**AREA DI CAVA "MATER GRATIAE" IN AGRO DI STATTE
DISCARICA PER RIFIUTI NON PERICOLOSI "G3"
DISCARICA PER RIFIUTI PERICOLOSI "V4-V5"**

RISPOSTA RICHIESTE DI CUI AL VERBALE DI INIZIO VISITA ISPETTIVA ORDINARIA ISPRA E ARPA DEL 26/06/2020, ALL'ATTESTAZIONE DI SOPRALLUOGO DEL 03/07/2020 (ALL.37) E AL VERBALE DI CHIUSURA ATTIVITA' DI CONTROLLO DEL 17/07/2020

R01

Figura 1: Confronto percolato prodotto nella discarica (calcolato) – percolato estratto dalla discarica (misurato) – Discarica G3

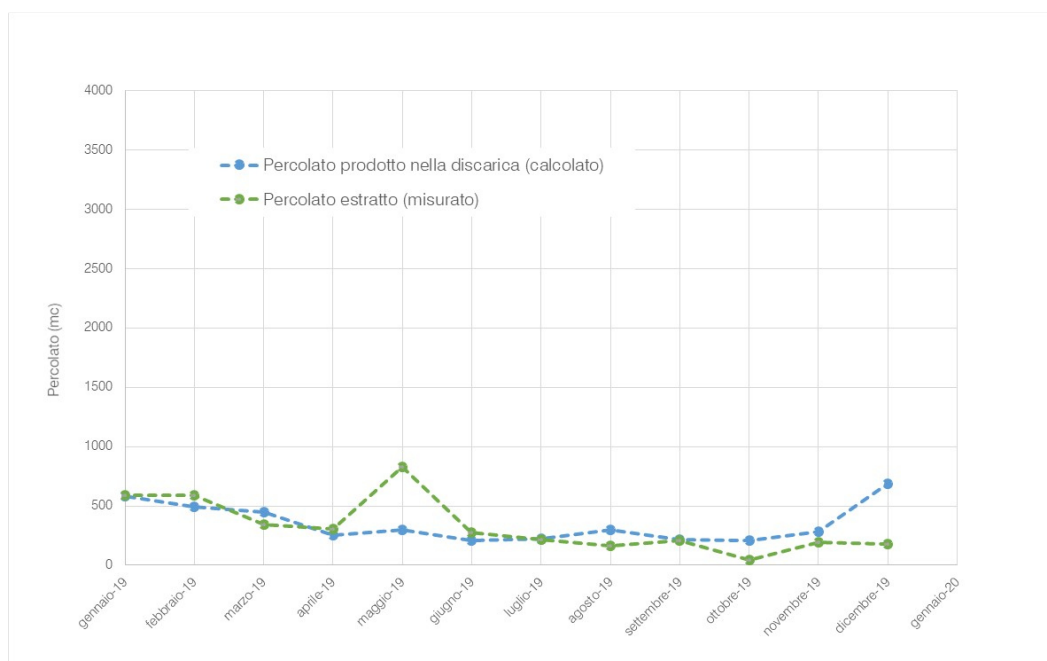
2.4 Punto 27a: Quantità di percolato prodotto e smaltito nell'anno 2019 e la relativa correlazione con i parametri meteoroclimatici e utilizzati per il bilancio idrico

Nel grafico successivo si riporta un confronto tra il calcolo della produzione di percolato effettuata secondo le considerazioni sopra descritte ed il quantitativo di percolato estratto dal pozzo percolato e misurato tramite i contatori volumetrici installati.

Si precisa che nel corso del 2019 i misuratori di portata del percolato e della prima pioggia sono stati inviati a taratura, e che pertanto alcune misurazioni potrebbero influire sulle stime elaborate.
